Journal Name:	<u>British Journal of Applied Science & Technology</u>
Manuscript Number:	MS: 2013_BJAST_4430
Title of the Manuscript:	High performance thermal properties of natural pumice-based bricks
Type of the Article	Research paper

PART 2: Review Comments

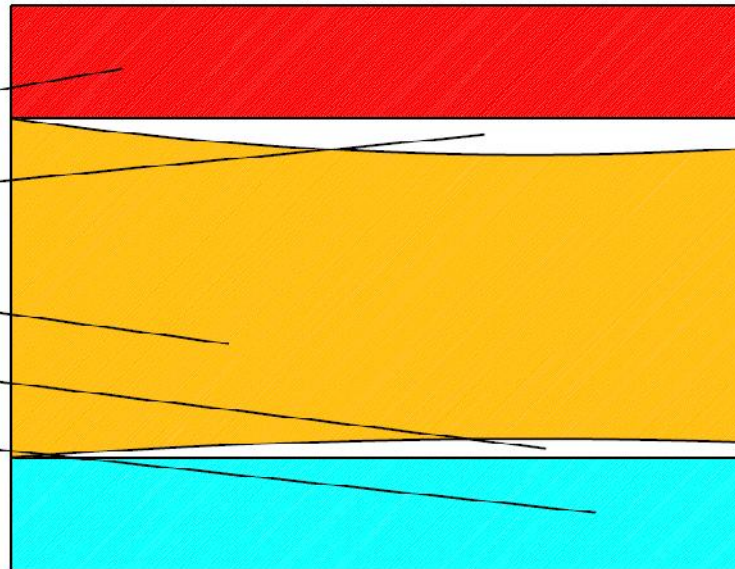
Section 3.3: The same can be said of number of samples used for the analysis of the conductivity of the brick. What in this case is even more critical. As the authors say, the sample preparation is a key element. The flatness of the samples must be complete to get maximum contact between it and the hot and cold plates. From our experience, we can say that it is impossible to get, so it will appear air between the sample and the plates. Since the conductivity of air is very small, this layer significantly distorts the results

PLATO CALIENTE
CAPA DE AIRE
PIEZA CERAMICA
CAPA DE AIRE
PLATO FRIO

No se sabe con claridad cuántas muestras se han utilizado ni se da ningún análisis estadístico.

It is not clear how many samples have been used and any statistical analysis is done.
